**Avis délibéré sur le projet d'implantation
d'une centrale photovoltaïque au sol, sur le site de Chauvon,
porté par Engie Green et la mise en compatibilité
par déclaration de projet du plan local d'urbanisme (PLU)
Commune de Thorigné-d'Anjou (49-Maine-et-Loire)**

n° PDL 001722/ A P

Objet : Mémoire en réponse à l'avis de la MRAe n°PDL 001722 du 11/06/25
Référence du courrier : EG/DADE/2025-322
Affaire suivie par : Monsieur AUDUREAU Julien, adjoint au responsable PLUi et aménagement
Copie : Direction départementale des territoires de Maine-et-Loire - Service urbanisme, aménagement et risque et ENGIE GREEN.

Extrait de l'avis MRAe n°7 :

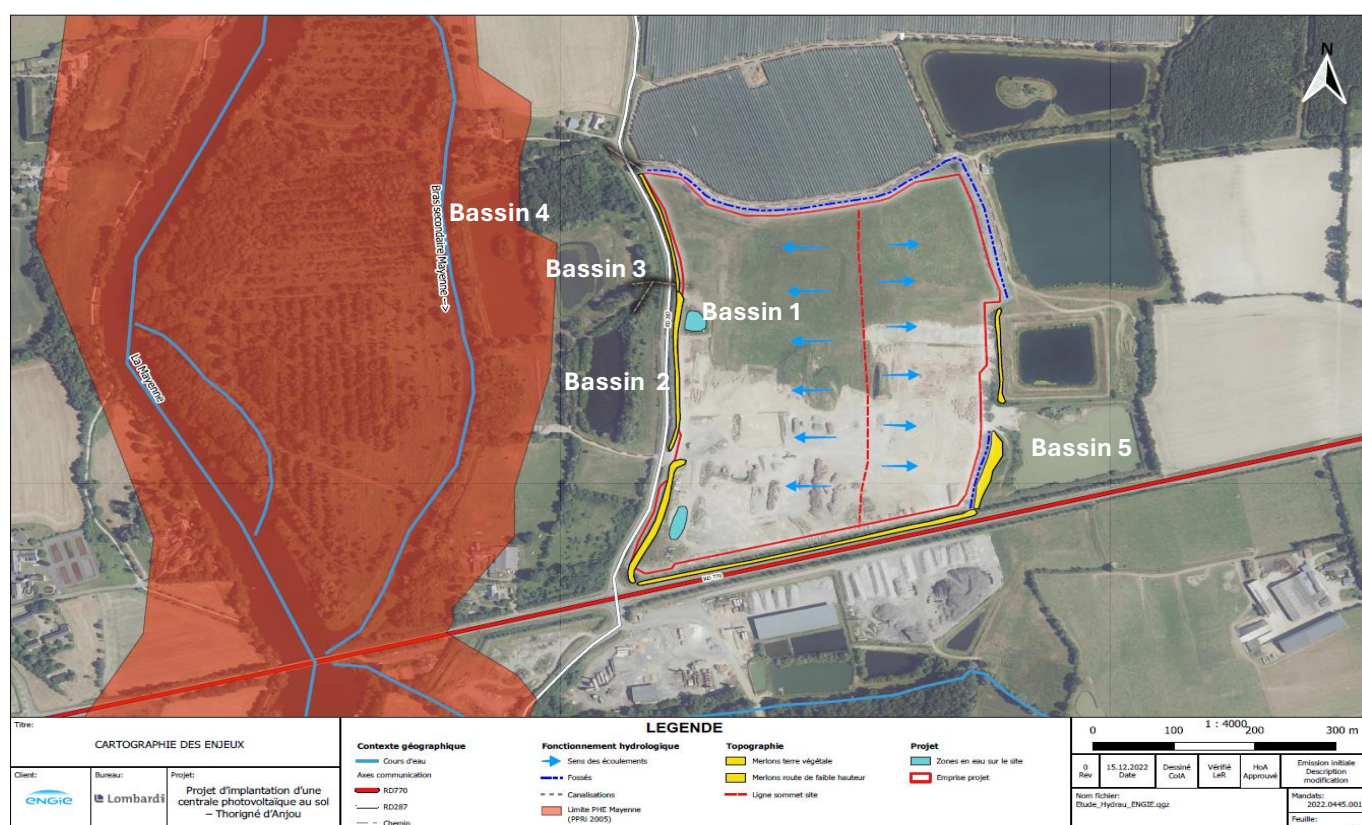
Des développements plus explicites sont attendus sur certains points évoqués, parfois de façon affirmative, dans l'étude d'impact mais insuffisamment étayés, notamment :

- *sur le maintien et l'entretien des bassins situés à l'ouest et à l'est du site, permettant la régulation et la décantation des eaux pluviales/de ravinement et de chantier avant leur traversée des « Basses vallées angevines » ;*

Réponse du maître d'ouvrage :

Par ailleurs, comme l'identifie l'étude d'impact du projet (cf. EIE, p. 171), le déplacement de terres au moyen d'engins peut entraîner une augmentation locale et temporaire des matières en suspension dans les eaux de ruissellement, notamment lors d'épisodes pluvieux intenses. Néanmoins, la construction de la centrale solaire de Chauvon nécessitera peu d'opérations de terrassement et de mouvements de terres, dans la mesure où la topographie du site sera déjà très plane, suite à la remise en état de la carrière et de la plateforme de tri.

De plus, afin de limiter le plus possible la migration des particules, le site ne sera pas décapé sur la totalité de sa surface pendant l'installation des ancrages : le maître d'ouvrage maintiendra au maximum la terre végétale. La majeure partie du site sera ensuite végétalisée, ce qui réduira le ruissellement et favorisera l'infiltration des eaux au sein du sous-sol.

La régulation et la décantation des eaux pluviales et de ruissellement du site est précisée au point n°7. Elle ne sera pas modifiée par rapport au traitement actuel de ces eaux dans le cadre de l'exploitation de la plateforme de tri de déchets, voire sera améliorée par la végétalisation du site.

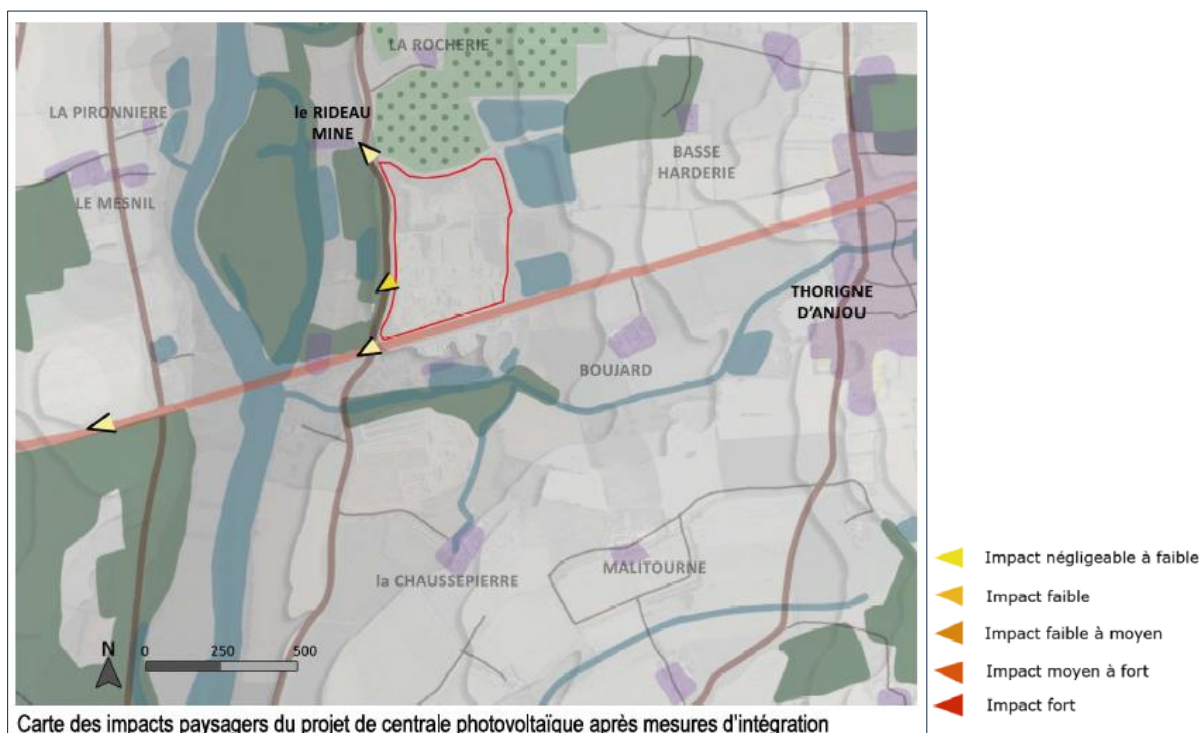
Des développements plus explicites sont attendus sur certains points évoqués, parfois de façon affirmative, dans l'étude d'impact mais insuffisamment étayés, notamment :

- *sur l'impact paysager du projet en périodes hivernale et automnale lors desquelles l'effet masque des haies est réduit ;*

Réponse du maître d'ouvrage :

Le site de la centrale solaire est ceinturé par des merlons et/ou de grandes haies sur tout son périmètre. Ils seront conservés durant toute la construction et l'exploitation de la centrale solaire et limiteront fortement sa visibilité. Des tronçons de haie complémentaires seront plantés et certains linéaires seront renforcés par le maître d'ouvrage, tels que matérialisés sur les plans du projet, pour occulter le plus possible les vues sur le site.

Ainsi, en périodes hivernale et automnale, la visibilité sera légèrement accrue vers le site mais restera très limitée grâce :

- aux branchages des haies tout autour du site, intégralement conservées et renforcées sur les linéaires moins denses et au niveau de l'entrée ;
- aux merlons de plus de 2 mètres fermant la vue vers l'intérieur du site, également conservés ;
- au retrait des panneaux vis-à-vis des bordures du site.

Extrait de l'avis MRAe n°2 :

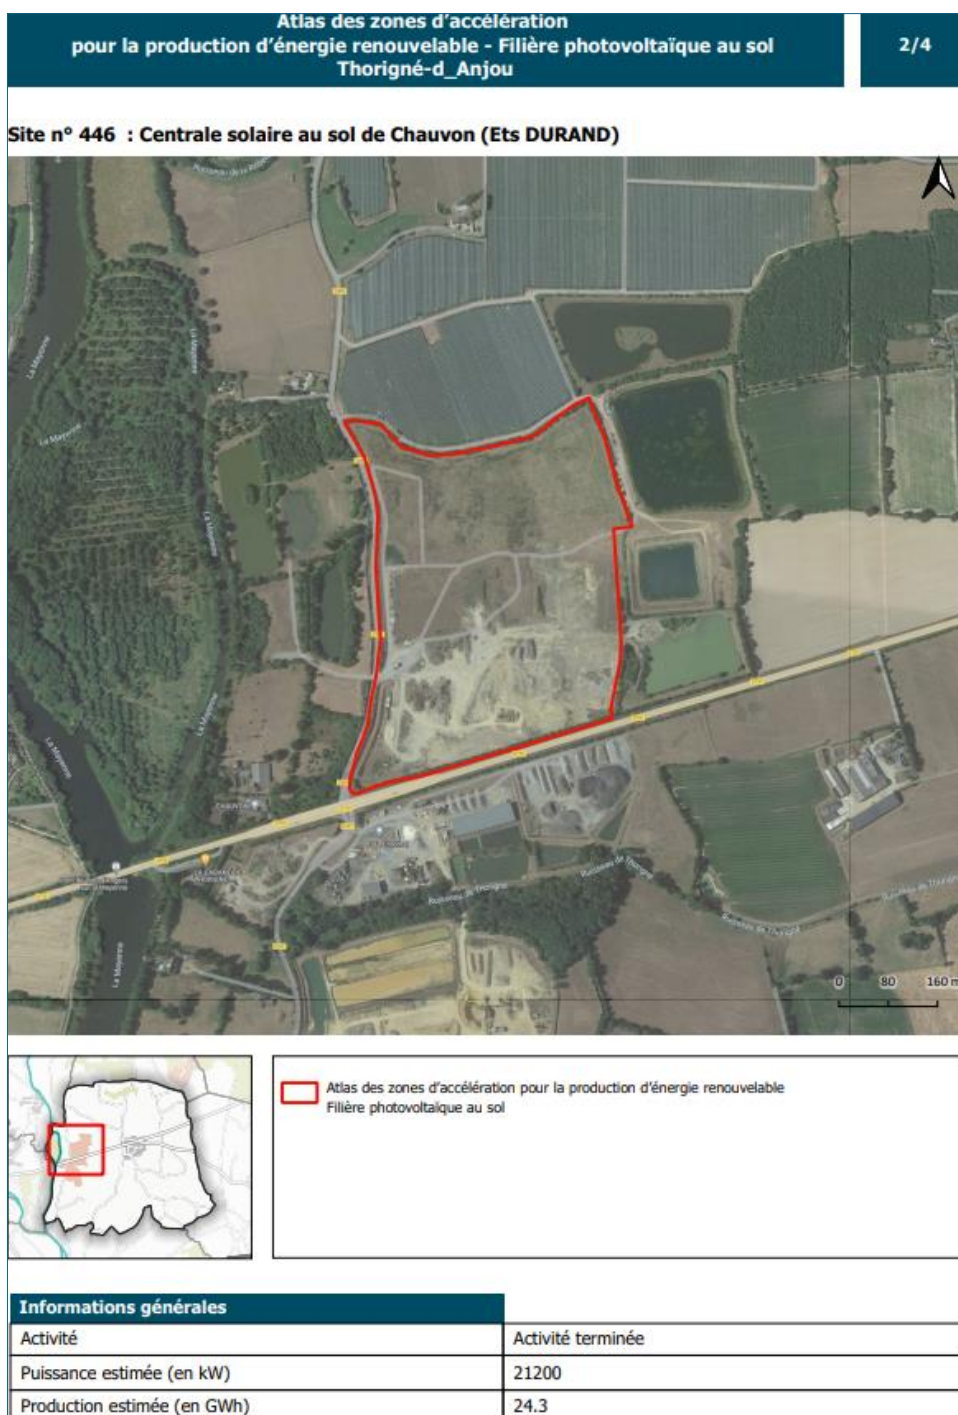
La MRAe recommande :

· dans le cadre d'une prochaine évolution du PLU, de mener une analyse à l'échelle de l'ensemble du territoire communal des secteurs potentiellement favorables à la mise en place de projet photovoltaïque.

Réponse d'ENGIE PV CHAUVON :

En complément de la réponse de la Communauté de Communes des Vallées du Haut-Anjou, ENGIE PV CHAUVON précise que le site de l'ancienne carrière de Chauvon a lui-même été identifié par la commune de Thorigné-d'Anjou ainsi que sa communauté de communes comme Zone d'Accélération des Energies Renouvelables (ZAENR), pour le photovoltaïque au sol.
